OGGETTO : PNRR M2C4I2.2
REALIZZAZIONE DEL COLLETTORE DI SCARICO
DELLE ACQUE METEORICHE SCOLANTI
PROVENIENTI DALL'ABITATO DI CAMPI BISENZIO
CUP 81B22001210005

ELABORATO: INTEGRAZIONI - RELAZIONE GENERALE

PROGETTO DI FATTIBILITÀ TECNICO ECONOMICA

OGGETTO: [ID 2299] Conferenza dei servizi per l'approvazione del progetto di fattibilità tecnico-economica con contestuale variante ai sensi dell'art. 38 del D.Lgs. 36/2023 relativamente all'intervento denominato "*PNRR M2C4I2.2 - Realizzazione del collettore di scarico delle acque meteoriche scolanti provenienti dall'abitato di Campi Bisenzio - CUP C81B22001210005*". Proponente: Comune di Campi Bisenzio – **Richiesta di integrazioni.**

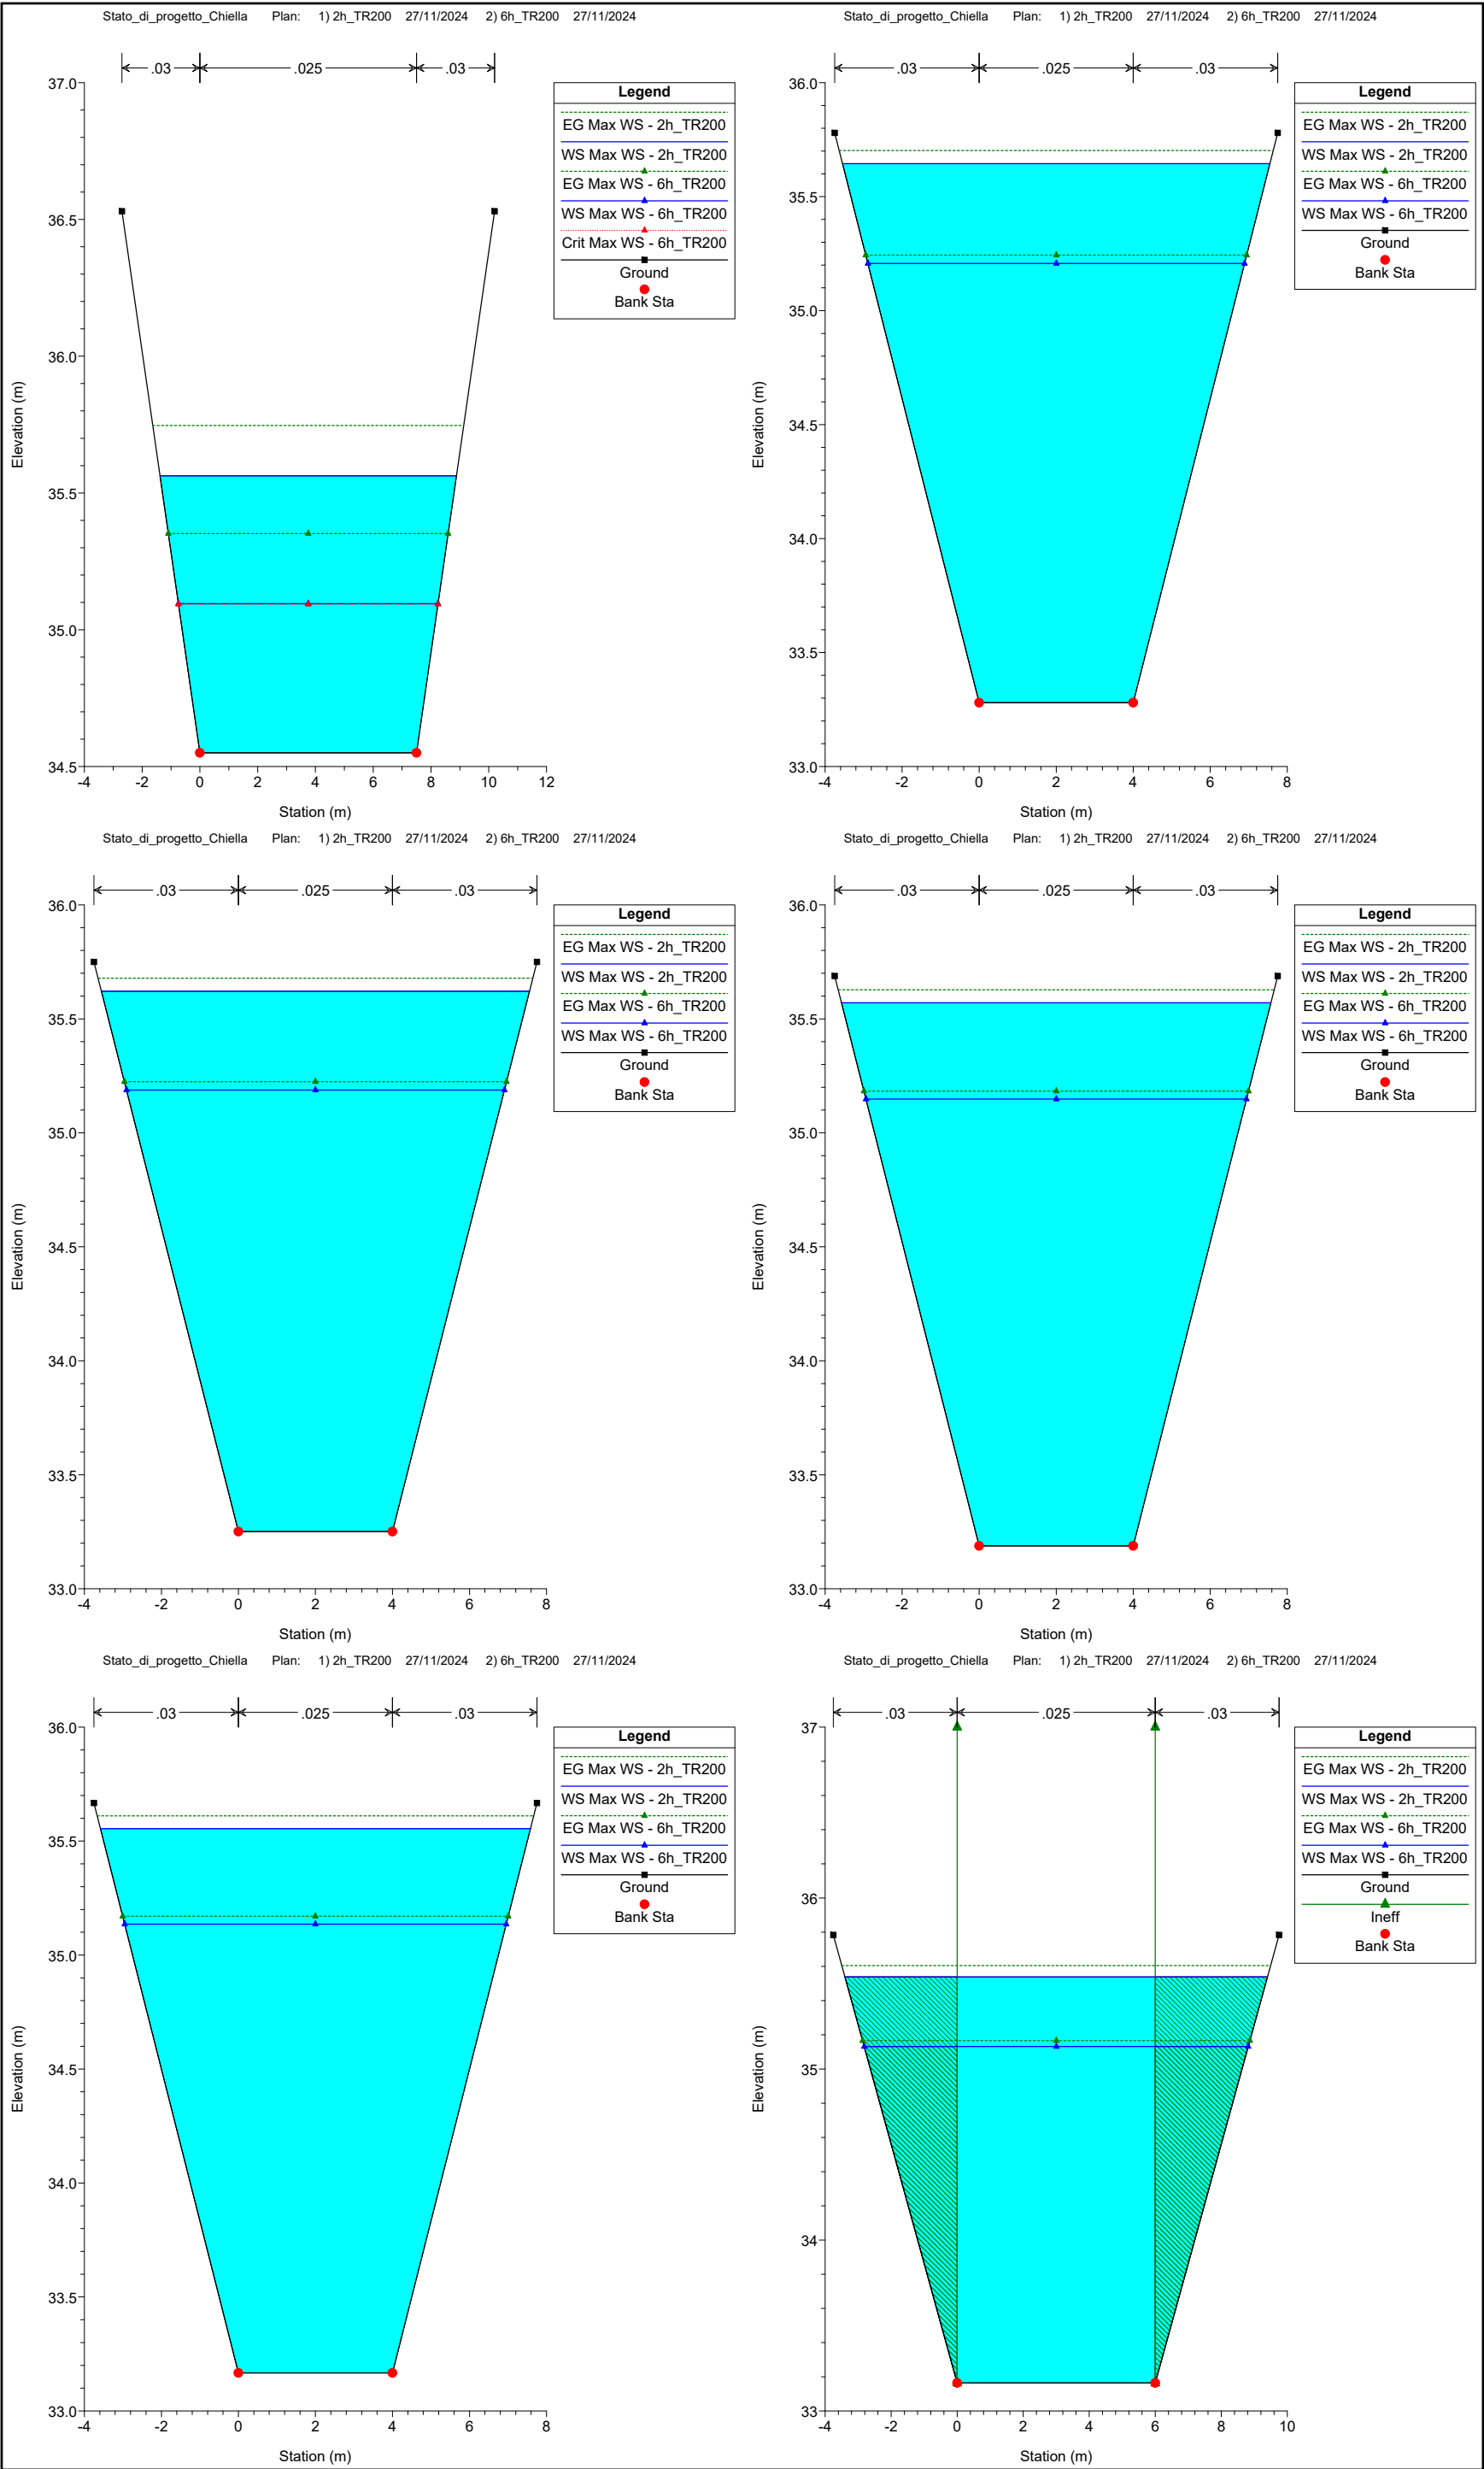
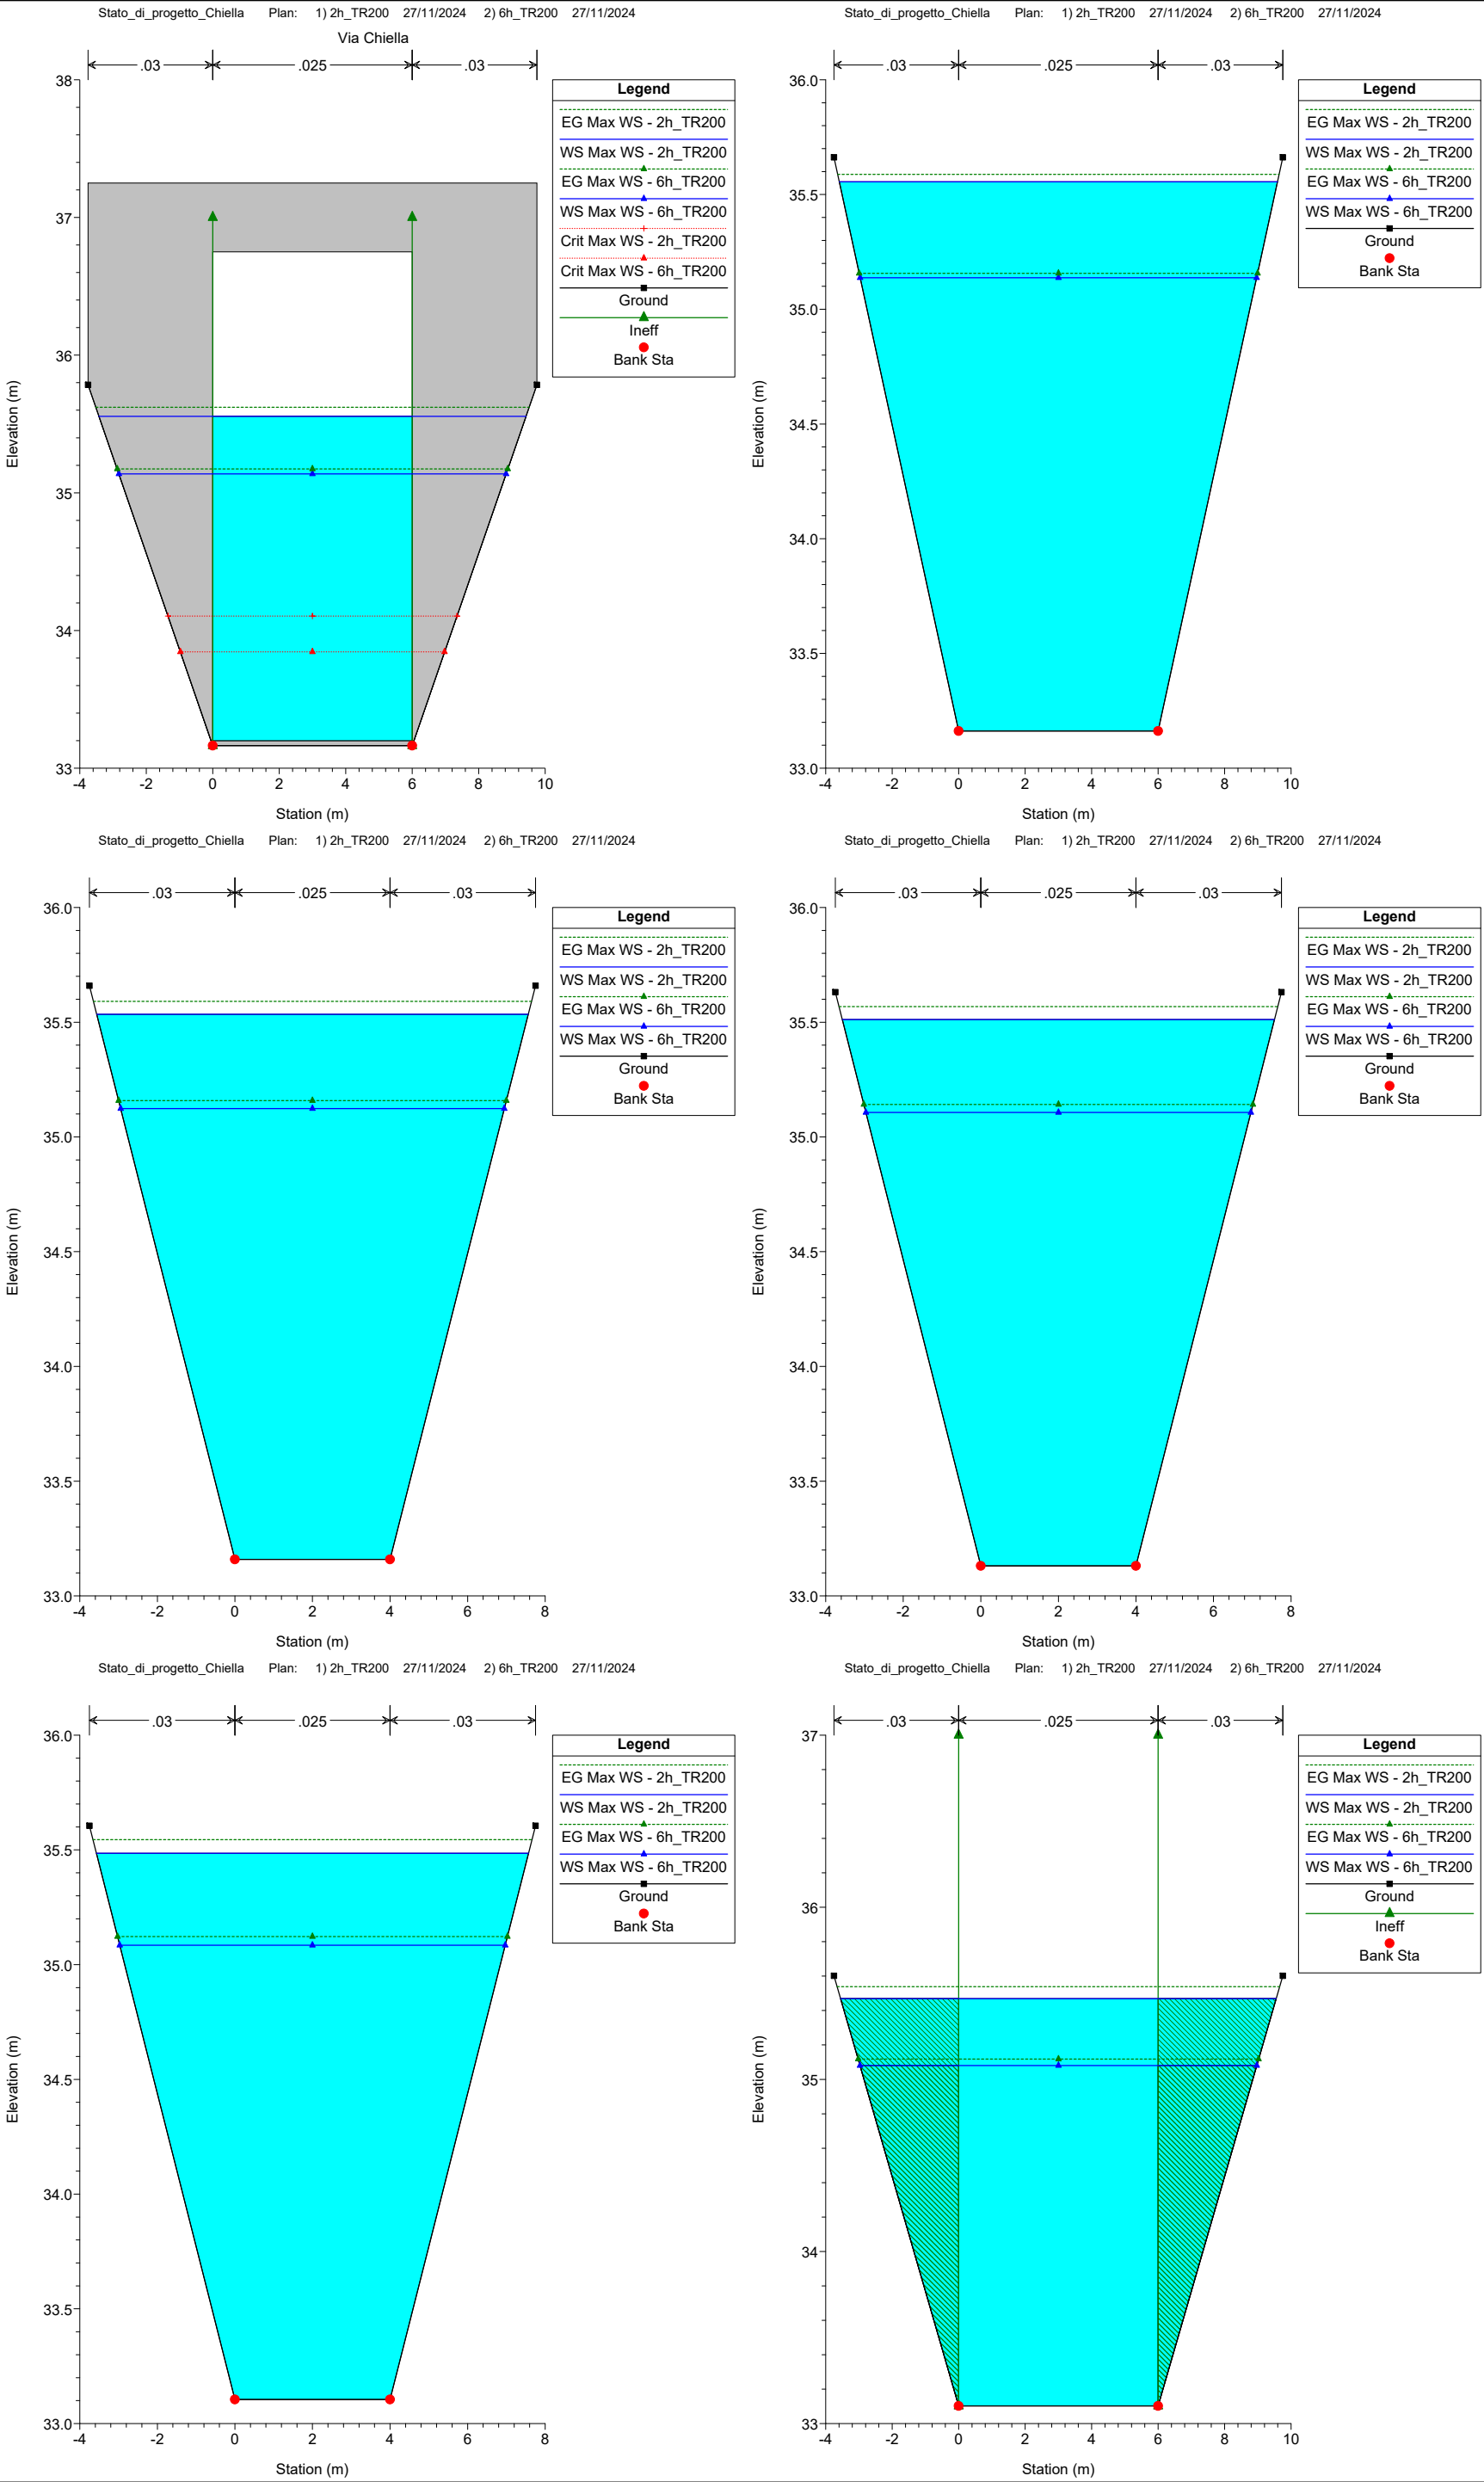
- d) fornire le sezioni di progetto con indicazione dei tiranti idrici per la portata duecentennale del nuovo canale collettore e del tratto finale a valle della cassa di espansione, immediatamente a monte della SR66 "via Pistoiese", e confronto di coerenza con la geometria del modello idraulico di progetto: il tracciato in "Figura 1- Planimetria del modello HEC RAS con indicazione delle sezioni e della cassa di espansione" presente nell'elaborato "R.03.02 Relazione Idraulica SP" differisce da quello riportato nella tavola "TAV 02_04 Planimetria su Ortofoto e Sezioni Tipo";

- e) nelle tavole di progetto dei nuovi attraversamenti e della cassa, esplicitare i franchi idraulici e la quota della portata duecentennale.

Si riportano di seguito tutte le sezioni del canale collettore desunte dal modello HEC-RAS con indicati i battenti idrici con $Tr200$ anni.

Per quanto riguarda il confronto di coerenza del tracciato si specifica che il tracciato corretto è quello riportato nella tavola "TAV 02_04 Planimetria su Ortofoto e Sezioni Tipo" nella relazione si tratta di un refuso. La geometria del modello HEC-RAS, riportata nelle figure precedenti è stata corretta.

La norma prevede nel caso che l'attraversamento sia realizzato con un tombino come in questo caso che il franco sia superiore a 50 cm e superiore alla metà del battente all'interno del tombino. In questo caso entrambe le condizioni sono soddisfatte.
